# Service Bulletin

## Lave-linge Top

**MODELE** : Lave-linge Top. N° de série commençant par 34.

**SUJET** : Remplacement sécurité de porte

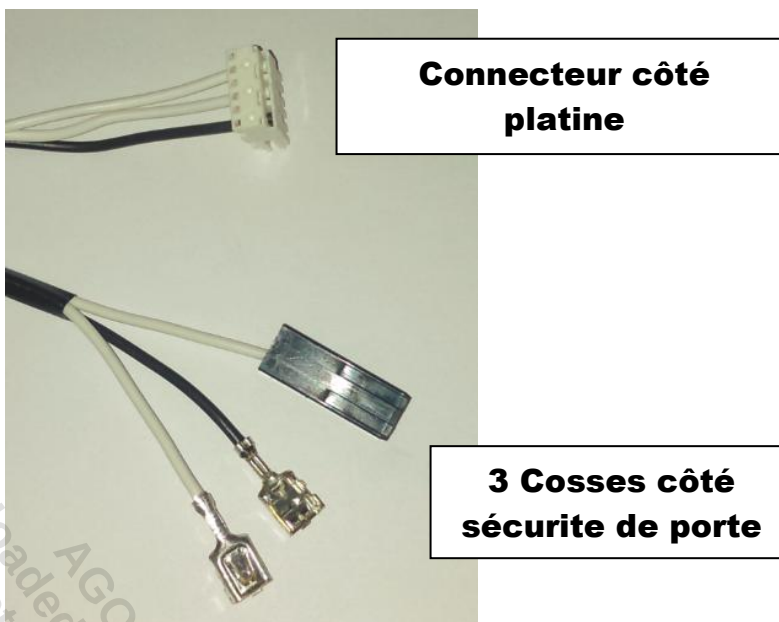
La sécurité de porte référencée 481010464112 est remplacée par la référence 481010474505

En fonction du marquage indiqué sur la sécurité de porte d'origine 2 cas de figure peuvent survenir :

1 / La sécurité de porte d'origine porte la même numérotation au niveau des cosses 3, 4, 5 et 6. Dans ce cas ne pas utiliser le câblage fourni dans le kit. Vous pouvez connecter directement la pièce de remplacement au câble d'origine sur la machine

2 / La sécurité de porte d'origine porte la numérotation 1, 2 et 3 sur le connecteur RAST 2.5 (pas de cosses). Dans ce cas vous devez utiliser le câble fourni dans le kit et le brancher de la façon suivante :

**Cosse non isolée avec Fil noir >>>> sur la borne 3**  
**Cosse isolée avec fil blanc >>>> sur la borne 4 (au centre)**  
**Cosse non isolée avec fil blanc >>>> sur la borne 5**
